## **PARTIE 2 – ANNEXES**

**Avis délibéré de la Mission Régionale  
d'Autorité environnementale Auvergne-Rhône-Alpes  
relatif à la mise en compatibilité du plan local d'urbanisme  
de la commune de Megève (74) dans le cadre de la  
déclaration de projet relative à la restructuration  
du domaine skiable sur le secteur de Rochebrune**

Avis n° 2018-ARA-AUPP-00614

**Objet : Enquête publique projet de mise en compatibilité du PLU de Megève (74) en lien avec la restructuration de domaine skiable de Rochebrune.**

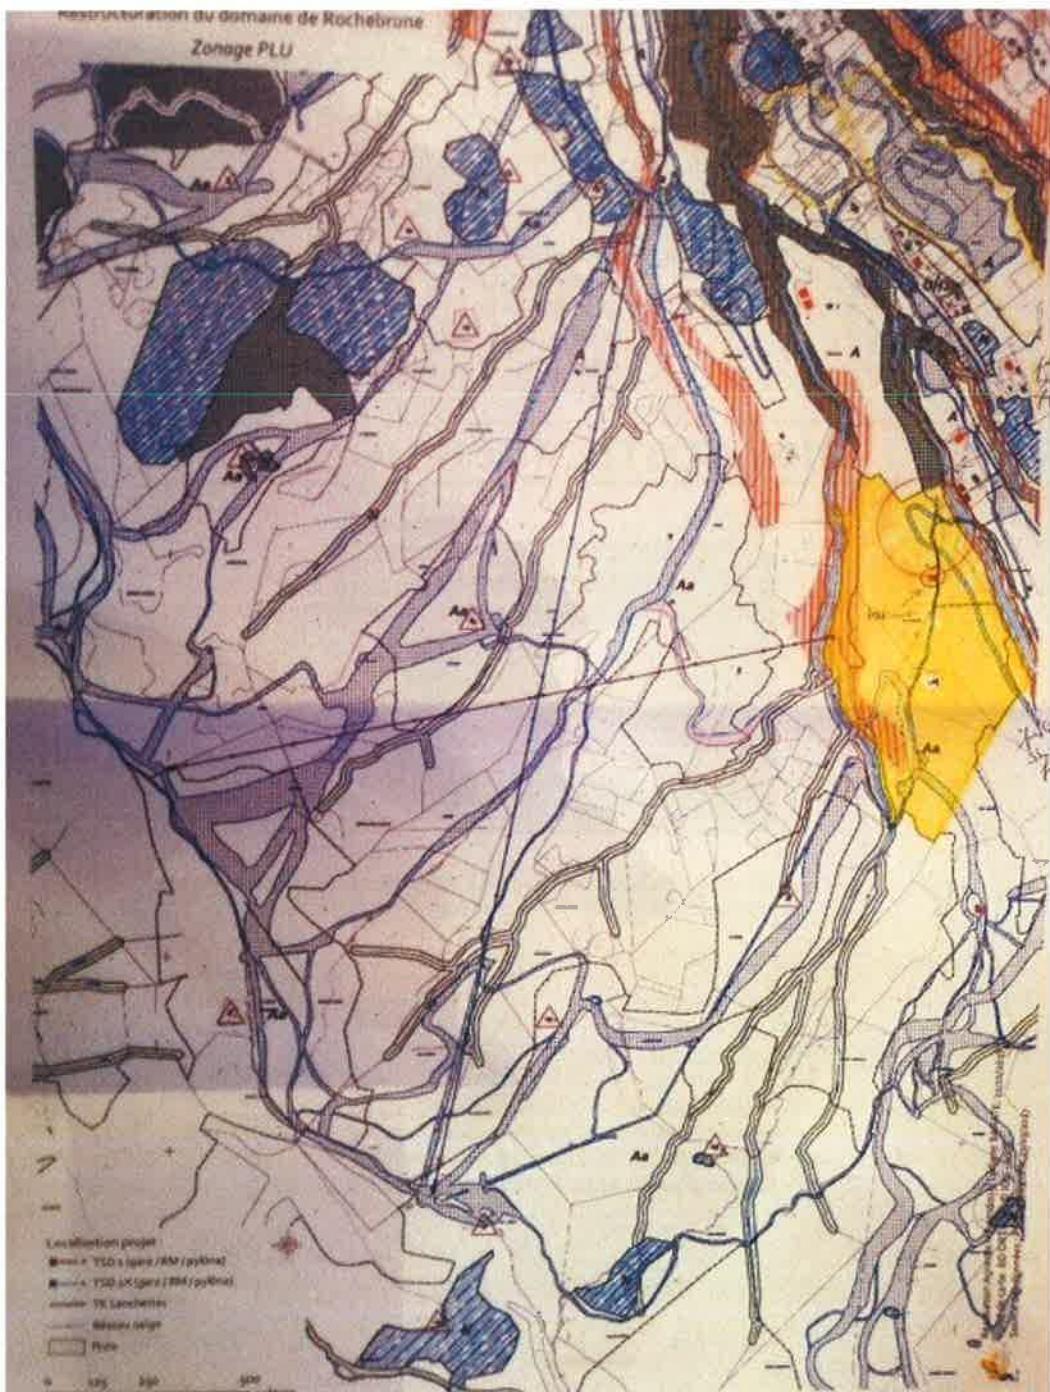
1. Sur la partie aval de la propriété de ma mandante, vous noterez que la piste de secours qui donne accès à la portion déneigée du chemin du Thorbiau est coupée à deux reprises par la représentation d'une piste de ski nordique. Cette situation présente un danger de collisions entre des skieurs nordiques et les services de secours qui interviennent avec des engins motorisés.

Pour éviter ce risque, il conviendrait de modifier la représentation de la piste de ski nordique de façon que le « demi-tour » s'opère avant le franchissement du chemin du Thorbiau.

2. La piste de secours est très proche du chalet de ma mandante et lui interdit tout accès déneigé en période d'ouverture de la station (chalet édifié sur la parcelle E 1805). Ce chalet a toujours formé la résidence principale de l'oncle de ma mandante jusqu'à son déménagement pour raison de santé puis son décès. En page 12 du bilan de la concertation, il est mentionné la volonté de défendre les intérêts des propriétaires fonciers en indiquant « *ni les nouvelles installations de remontées mécaniques, ni les pistes ne doivent générer des nuisances pour les immeubles existants* ».

Pour éviter cette gêne, madame Michèle CONSEIL souhaite que cette piste de secours soit éloignée de la façade est du chalet en prévoyant un tracé à prendre sur la parcelle E 2008 et en se détachant de l'emprise du chemin rural ; ma mandante donnant son accord pour que ce tracé différent s'opère sur sa propriété.
